Wyjaśnienia do treści SWZ

Działając na podstawie art. 284 ust. 2 i 6 ustawy z dnia 11 września 2019r. Prawo zamówień publicznych (Dz. U. z 2024r. poz. 1320) zwanej dalej „ustawą”, Zamawiający udziela wyjaśnień oraz udostępnia treść zapytań dot. postępowania przetargowego pn.: **„ Budowa sieci wodociągowej i sieci kanalizacji sanitarnej z przykanalikami w roku 2025 w Uciechowie”**, nr ogłoszenia: 2025/BZP 00053346/01 z dnia 2025-01-21, nr referencyjny 1/ZP/2025:

Poniżej schemat przepompowni:

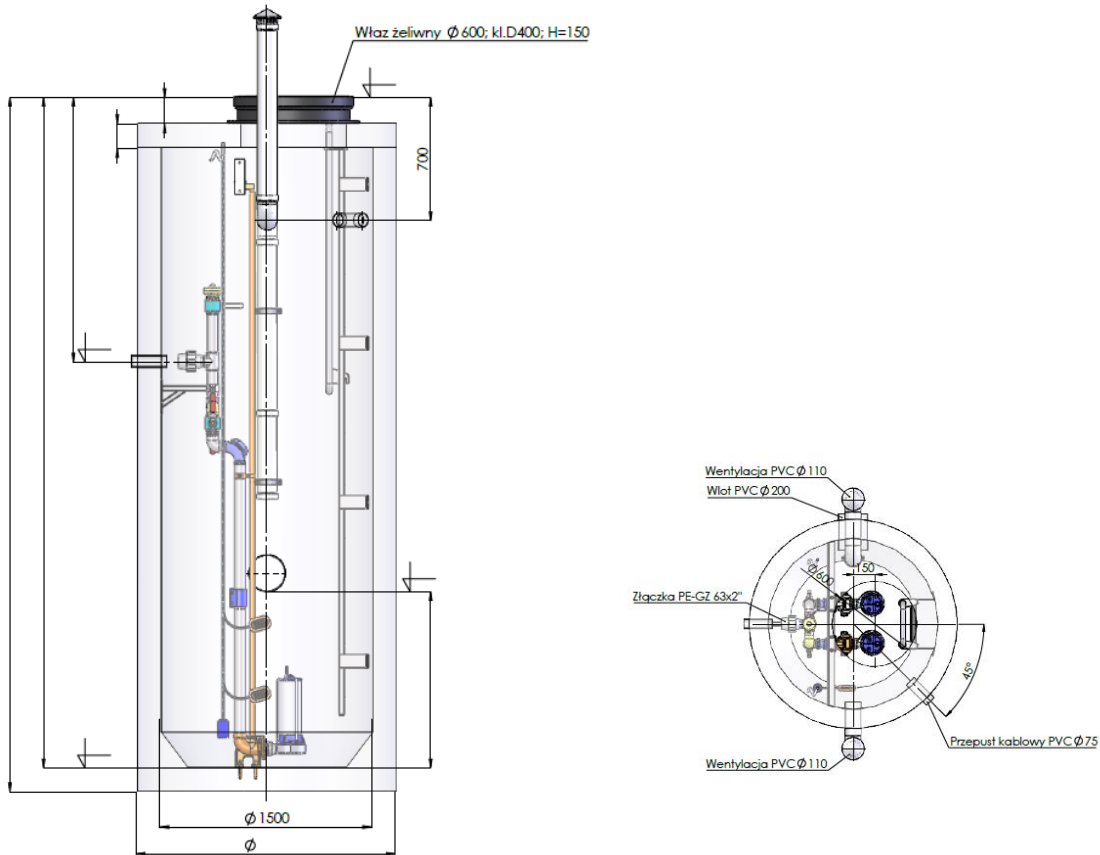
Pytanie nr 2: Jeżeli przepompownia ścieków jest do wykonania

- czy Zamawiający może udostępnić szczegółowy opis jej wyposażenia oraz parametrów pomp, szafy sterowniczej, monitoringu a także szkicu przepompowni ścieków ?

Opis wydajności pomp i wysokości podnoszenia opisano w projekcie technicznym dot. przepompowni ścieków, oraz w PZT. Jednak w celu sprecyzowania jej parametrów i podsumowania informacji zawartych w/w dokumentach, informuje się, że:

1. ilość pomp zatapialne do ścieków 2,2kW 3x400V : 2 szt.
2. praca 1+1 naprzemienna
3. wydajność pompy nie mniej niż: ~7,2m³/h
4. wysokość podnoszenia nie mniej niż: ~12 m

5. układ hydrauliczny:
 - zestaw sprzęgający – montowany do dna komory betonowej stanowisko pracy pompy
 - rurociągi tłoczne DN50 wykonane ze stali 1.4301 połączone trójnikiem orłowym zapewniającym płynność przepływu i minimalizację strat hydraulicznych

- drabina żłazowa z wysuwaną poręczą ze stali 1.4301 - 1szt.
 - belka wsporcza ze stali 1.4301 - 1szt.
 - prowadnice dwu-rurowe ze stali 1.4301 - 4szt.
 - armatura – zasuwy odcinające DN50 i zawory zwrotne DN50

- układ sterujący – zabezpieczający (sonda hydrostatyczna + 2 pływaki oraz sterownikiem Inventia MT151 HMI v. min. 4G lub równoważne wraz ze stacją dyspozytorską do przesyłu danych telemetrycznych po GPRS)

- system wentylacji grawitacyjnej PVC110 - 2szt.
 - układ przepłukiwania rurociągu tłoczego zakończony końcówką strażacką 2cale stal 1.4301/aluminium
 - właz żeliwny fi800 kl. D400 - 1szt.

- łańcuchy do opuszczania i wyciągania pomp oraz łańcuch do sondy i pływaków ze stali 1.4301
 - pompa wyposażona w nóż tnący do rozdrabniania,
 - częstotliwość pracy pompy nie więcej niż 50Hz,

- klasa ochrony IP 68,
 - typ wirnika jednostronnie otwarty, nóż tnący
 - uszczelnienie pompy minimum dwa pojedyncze mechaniczne SIC/SIC niezależne od kierunku obrotów,

- wykonanie materiałowe pomp:
 - a) korpus pompy żeliwo EN-GJL-250
 - b) wirnik z żeliwa szarego EN-GJL-250,
 - c) korpus silnika stal nierdzewna,
 - d) wał stal nierdzewna AISI420

- e) tarcza wlotowa Żeliwo wysokochromowe ZbCr32 o nóż tnący Żeliwo wysokochromowe ZbCr32

Pompy zastosowane w pompowni ścieków powinny posiadać typową, tradycyjną konstrukcję pompy wirowej, opartą na standardowych (handlowych) częściach zamiennych. Dostępność części zamiennych jest gwarantowana nie tylko przez bezpośredni kontakt z producentem pompowni, ale również przez sieć punktów serwisowych i dystrybucyjnych rozmieszczonych w całym kraju.

Projektuje się wykonanie przepompowni ścieków jako zbiornika o średnicy wewnętrznej min.

1500mm i wysokości ok. 3000mm, wykonanego z prefabrykowanych elementów betonowych, na dnie zbiornika skosy betonowe.

Odpowietrzenie musi być dostosowane do warunków terenowych, umieszczone w poboczu drogi, wykonane zgodnie z techniką budowy.
